**Verslag huishoudelijke elektrische installatie op laagspanning en zeer lage spanning****Algemeen:**

Referentie: 012-20261005-05	Datum controle: 05/10/2026
Keurder: 012

Eigenaar:	Onbekend	EAN-code:	541448820057366744
Adres installatie:	Rood Kruisstraat 34, 2300 - Turnhout	Nummer teller(s):	1SAG1200284196
		Distributienetbeheerder installatie:	Fluvius
Datum uitvoering installatie:	☒ Vóór 01/10/1981 ☐ Tussen 01/10/1981 en 01/06/2020 ☐ Vanaf 01/06/2020		
Type:	☒ Wooneenheid ☐ Niet-huishoudelijk ☐ PV ☐ Batterij ☐ Laadpaal

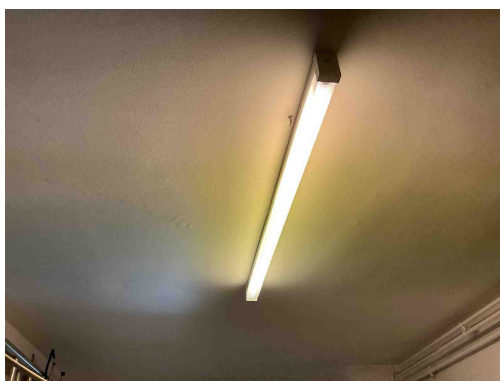
S07 - De situatieplannen stroken niet met de werkelijkheid (Boek 1: 3.1.2.1).

Opmerking: Oa geen Ééndraadschema aanwezig ,verlichting garage ,contactdoos keuken ,terras niet op schema.....

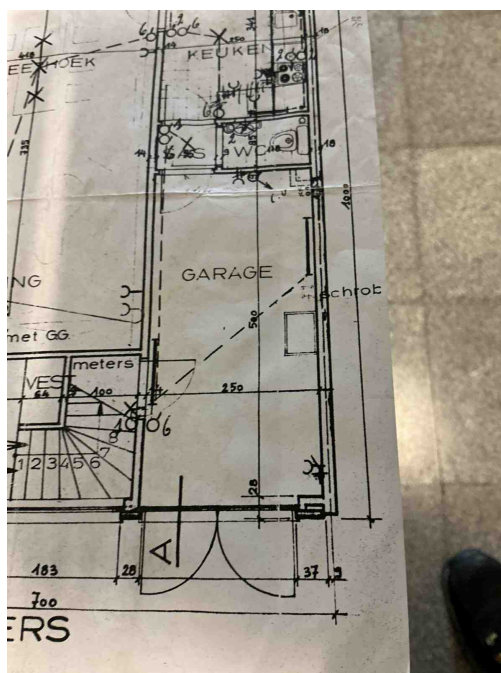
S07 - De situatieplannen stroken niet met de werkelijkheid (Boek 1: 3.1.2.1).

Opmerking: Oa geen Ééndraadschema aanwezig ,verlichting garage ,contactdoos keuken ,terras niet op schema.....

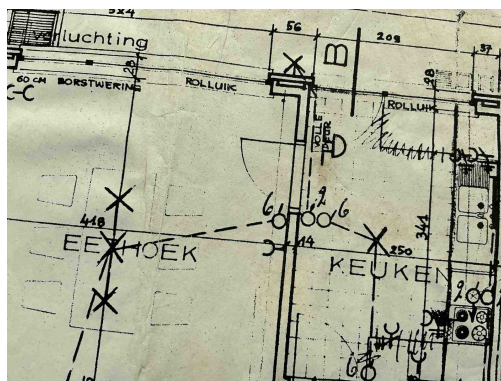
S07 - De situatieplannen stroken niet met de werkelijkheid (Boek 1: 3.1.2.1).

Opmerking: Oa geen Ééndraadschema aanwezig ,verlichting garage ,contactdoos keuken ,terras niet op schema....

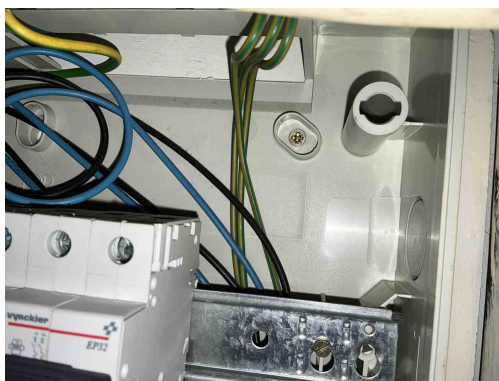
B29 - Het elektrisch verdeelbord in een huishoudelijke ruimte is niet voorzien van een deur (Boek1: 5.3.5.1).

Opmerking: Oa bord 2 beschadigd

B26 - Het elektrisch bord kon niet gedemonteerd worden (Boek 1: 5.3.5.1).

Opmerking: Oa bord 2 Het verdeelbord kon niet worden geopend, omdat enkele automaten vastzitten.

B06 - Het elektrisch verdeelbord heeft niet de minimale beschermingsgraad IPXX-B in een gewone ruimte (Boek 1: 4.2.2.3).

Opmerking: Oa bord 2 beschadigd

B30 - De houder van de beveiliging in een huishoudelijke ruimte is niet voorzien van aangepaste kalibreerelementen (Boek1: 5.3.5.5).

Opmerking: Oa bord 2,3

D08 - De nodige markeringen op de beveiligingstoestellen ontbreken of zijn onleesbaar (Boek 1: 5.3.5.5).

Opmerking: Oa bord 2,3

B17 - De voedingsspanning is niet op elk bord vermeld (Boek 1: 3.1.3.3).

Opmerking: Oa bord 2,3

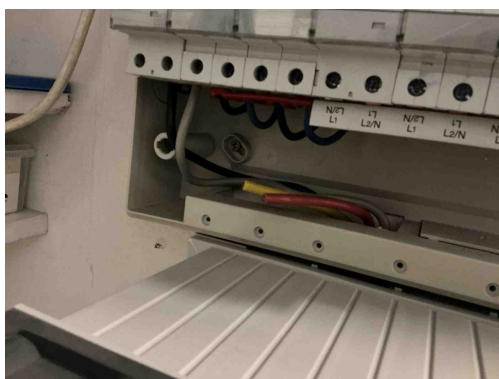
T21a - Het elektrisch materieel is niet geplaatst volgens de voorschriften van de fabrikant/ regels van goed vakmanschap. (Boek 1: 1.4.1.3) Oa ophangvijzen elektrisch verdeelbord niet afgedekt. Zie klasse II toestel.

Opmerking: Oa bord 1

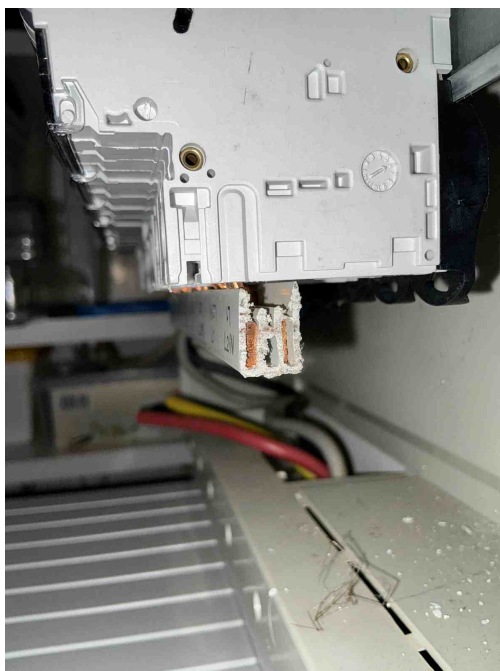
T21 - Het elektrisch materieel is niet geplaatst volgens de voorschriften van de fabrikant/ regels van goed vakmanschap. (Boek 1: 1.4.1.3)

Opmerking: Oa geleiders niet afgedekt bord 1

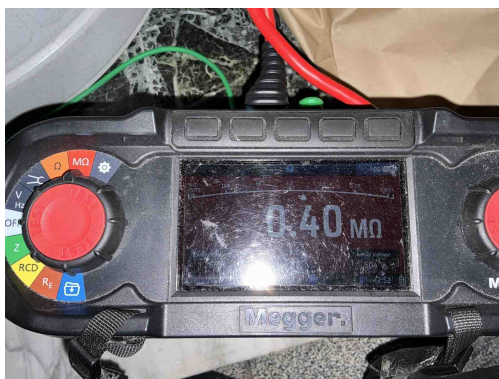
B30 - De houder van de beveiliging in een huishoudelijke ruimte is niet voorzien van aangepaste kalibreerelementen (Boek1: 5.3.5.5).

Opmerking: Oa bord 2,3

D08 - De nodige markeringen op de beveiligingstoestellen ontbreken of zijn onleesbaar (Boek 1: 5.3.5.5).

Opmerking: Oa bord 2,3

B17 - De voedingsspanning is niet op elk bord vermeld (Boek 1: 3.1.3.3).

Opmerking: Oa bord 2,3

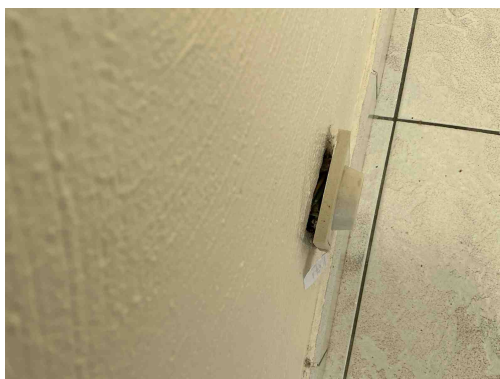
I01 - De waarde van de isolatieweerstand per kring dient tenminste 0,50 Mohm (1000 x Utest) te zijn (Boek 1: 6.4.5.1).
Opmerking: Oa bord 2

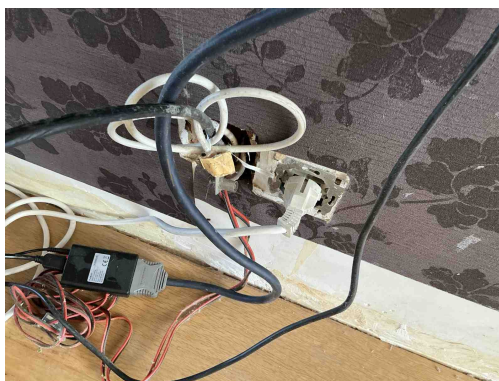
T09 - Bepaalde contactdozen en/of schakelaars zijn beschadigd (Boek 1: 1.4.1.3).
Opmerking: Oa living ,slaapkamer

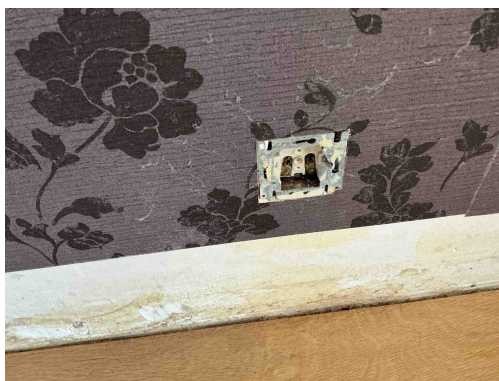
T09 - Bepaalde contactdozen en/of schakelaars zijn beschadigd (Boek 1: 1.4.1.3).
Opmerking: Oa living ,slaapkamer

T02 - Gevaar voor rechtstreekse aanraking: genaakbare delen onder spanning (Boek 1: 4.2.2).
Opmerking: Oa living

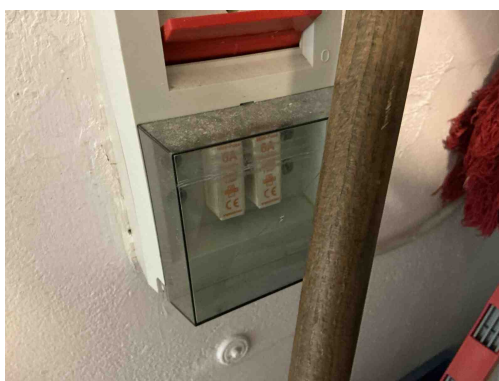
T09 - Bepaalde contactdozen en/of schakelaars zijn beschadigd (Boek 1: 1.4.1.3).
Opmerking: Oa living ,slaapkamer

T02 - Gevaar voor rechtstreekse aanraking: genaakbare delen onder spanning (Boek 1: 4.2.2).
Opmerking: Oa living
